Proyecto: Urbanización Los Arrayanes

INFORMACIÓN ACLARATORIA

Promotor: PROMOTORA LAS YAYAS, S.A.

Como parte de este proceso de evaluación, mediante la nota **DEIA-DEEIA-AC-0083-1205-2023** de 12 de Mayo de 2023, la DEIA del MiAmbiente solicita al promotor una aclaración de la información contenida en el EsIA Categoría II del mencionado proyecto urbanístico.

Ilustración 1 Ubicación de la Potabilizadora de El Trapichito del IDAAN

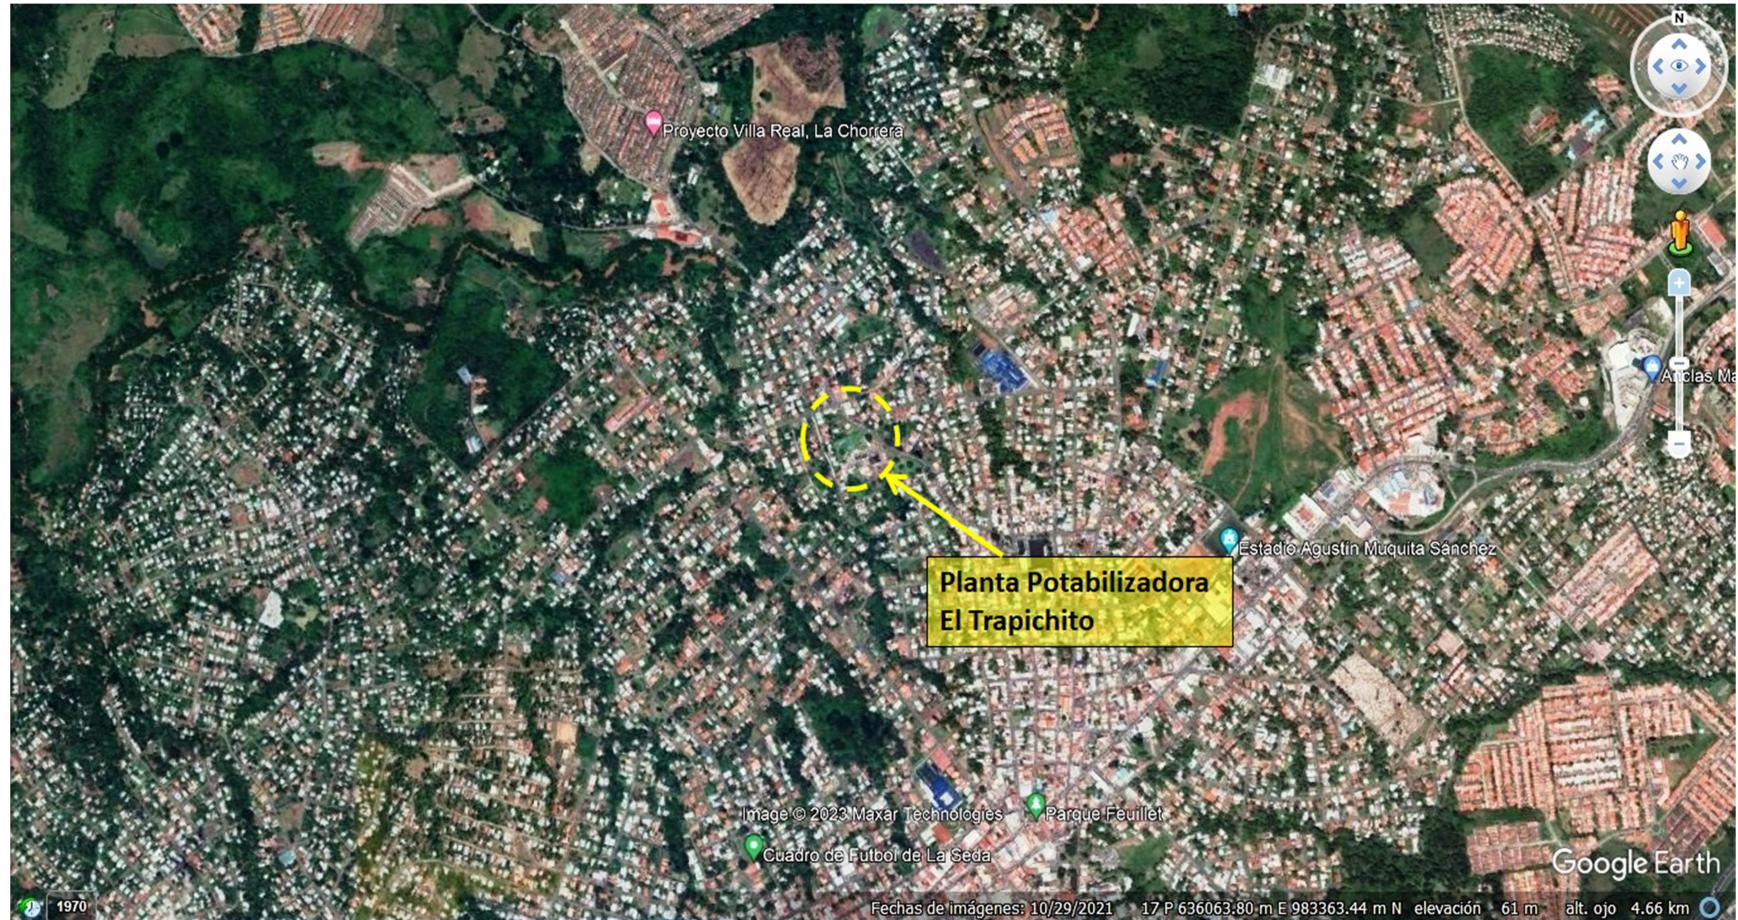
- En la página 66 del documento, en el punto 3. Manejo de Aguas Servidas, contempla la construcción de una Planta de Tratamiento de Aguas Residuales (PTAR) la cual funcionará mediante Lodos Activados y los vertidos provenientes de dicho sistema de tratamiento deberán cumplir con la norma DGNTI-COPANIT 35-2019. Por lo tanto, **tener en consideración que el área donde se va desarrollar el proyecto, la descarga de las aguas tratadas será al río Caimito en el punto de Coordenadas UTM: 630030.57 mE / 984097.64 mN. Se encuentra dentro del área de drenaje de la Toma de Agua Cruda de la Planta Potabilizadora de Trapichito.**

Respuesta: Vecino al polígono del proyecto opera ya la urbanización LA FELICIDAD, que también se halla dentro del área de drenaje indicada, al igual que no menos de cinco otras barriadas de los alrededores. Lo indispensable aquí será que la PTAR sirva su propósito y cumpla a cabalidad con la norma DGNTI COPANIT 35-2019. Por otra parte, la planta potabilizadora El Trapichito que opera el IDAAN se enclava en el área norte de la ciudad de La Chorrera, completamente rodeada de casas, muchas de las cuales sólo cuentan con letrinas o tanques sépticos (ver imágenes en páginas siguientes). Es entonces procedente preguntarse si la contaminación del río Caimito es producida por las urbanizaciones nuevas (a las que por ley se les exige contar con una depuradora de aguas residuales con su respectivo *Permiso de Descarga*) o por las descargas sin tratamiento de casas, comercios e industrias del distrito.

Nótese cómo la potabilizadora de El Trapichito está por completo rodeada del área urbana al norte de La Chorrera. La toma de agua cruda en el río Caimito también está circunscrita en un sector residencial urbano.

Ilustración 3 Área destinada a oficinas y galeras preliminares

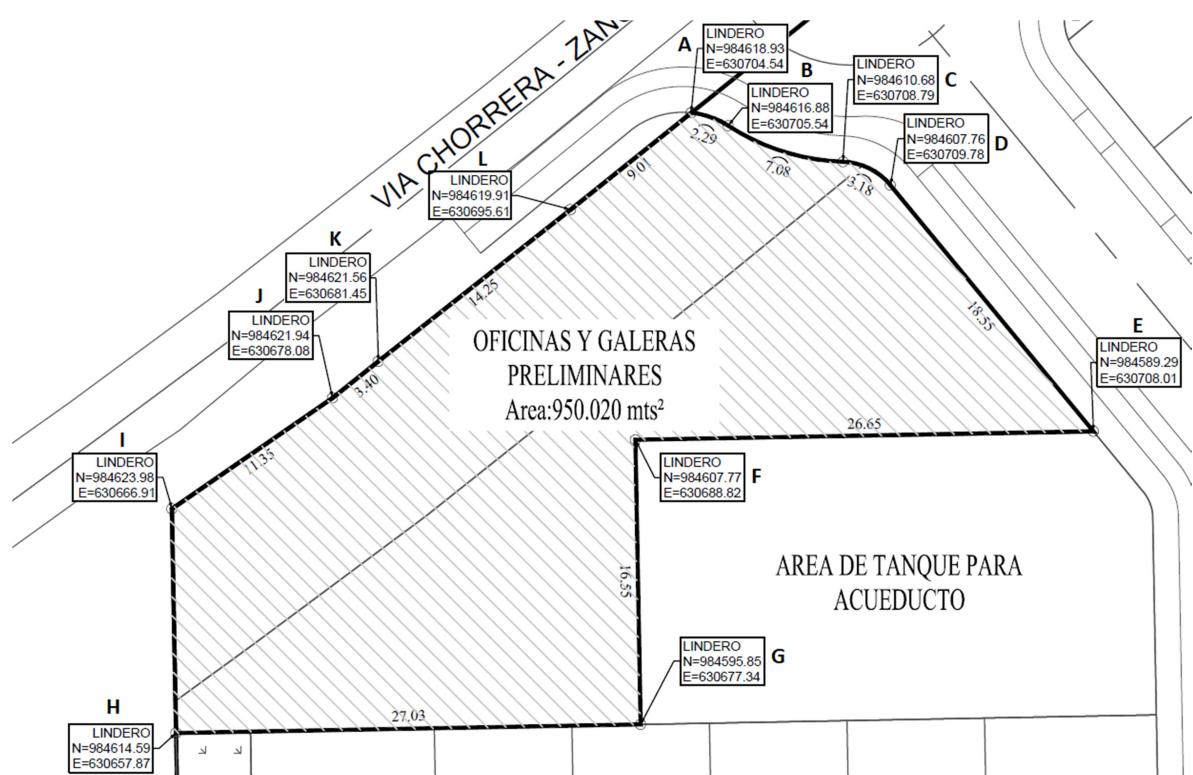
- a. Presentar superficie y coordenadas UTM de ubicación con su respectivo DATUM, de las instalaciones para contenedores metálicos, taller, galera techada y una caseta de vigilancia.**
- b. En caso que, se ubique fuera del área propuesta para el proyecto, deberá presentar Registro (s) Público (s) de otras fincas, autorizaciones y copia de cédula del titular (ambos documentos debidamente notariados). En caso que el propietario sea persona jurídica, deberá: Presentar Registro Público de la sociedad, copia de la cédula y autorización del Representante Legal (ambos documentos debidamente notariados).

Las mencionadas instalaciones no se ubicarán en predios fuera de la finca donde se desarrollara la obra. Para la superficie, ubicación y coordenadas UTM de las oficinas, el taller, las galeras y la caseta de vigilancia ver plano de “DETALLES GENERALES – OFICINAS Y GALERAS PRELIMINARES”, en el volumen de Anexos. Las coordenadas UTM del área destinada a dichas facilidades son las siguientes:

Ilustración 4 Franja de protección no desarrollable en el cauce de la Quebrada Sin Nombre

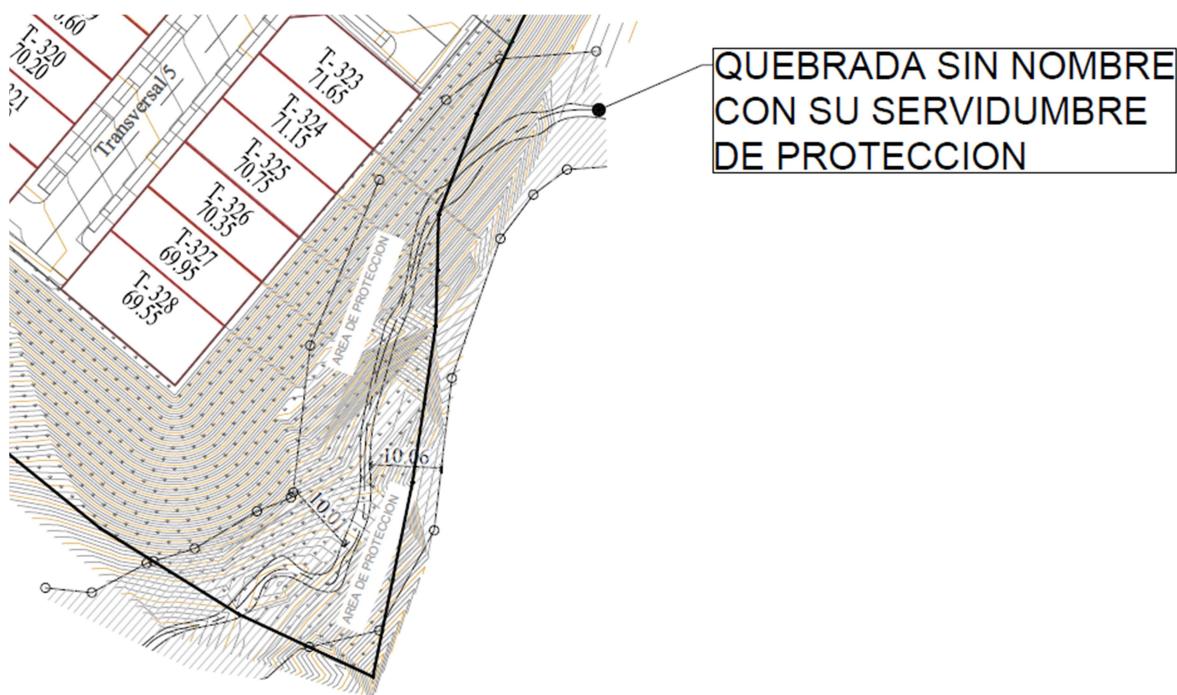
b. Establecer la respectiva **área del protección de los cuerpos de agua** observados, en la inspección técnica de evaluación, para dar cumplimiento a lo establecido en el artículo 23 de Ley 1 de 3 de febrero de 1994 y contribuir con el enriquecimiento de la vegetación existente en la zona contigua a los cauces, con la finalidad de protección y conservación de los cauces naturales.

En cumplimiento con lo que señala la ley, se estableció una franja de servidumbre de 10 metros a lo largo del curso de la *Quebrada Sin Nombre* que circula en el extremo sur-este del polígono. Ver **Plano de Terracería** en el volumen de Anexos.
